擁壁の設計が適切でなかったもの

(2件 不当と認める国庫補助金 19,382,449 円)

（参考図 2）

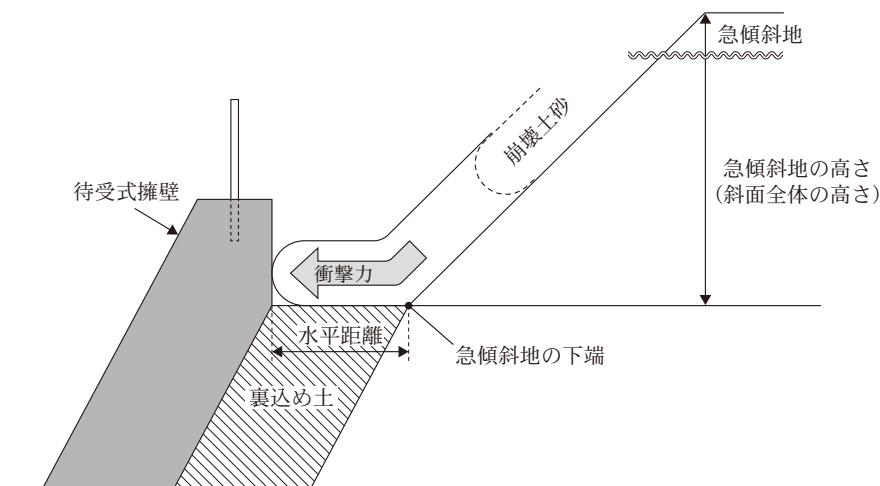
同県は、待受式擁壁の設計に当たり、現地調査等により設定した5か所の測点のうち、1か所を代表となる断面に設定して、衝撃力を算定していた。しかし、急傾斜地の高さについて、誤って斜面途中の傾斜が変化する地点までの高さ(14.4m)とするともに、水平距離について、誤って擁壁背後の切土の法肩から擁壁背面までの距離(2.0m)としていた(参考図2参照)。

離 0.8m 及び 1.5m を用いて、指針等に基づき改めて安定計算を行ったところ、衝撃力作用時において、転倒に対する安定については合力の作用位置が擁壁底面のつま先より擁壁前面側に 0.03m の位置から同じく擁壁背面側に 0.60m の位置までとなり転倒に対して安全であるとされる範囲（擁壁底面のつま先から擁壁背面側に 0.66 m の位置より後方）を大幅に逸脱するなどしていた（参考図 2 参照）。
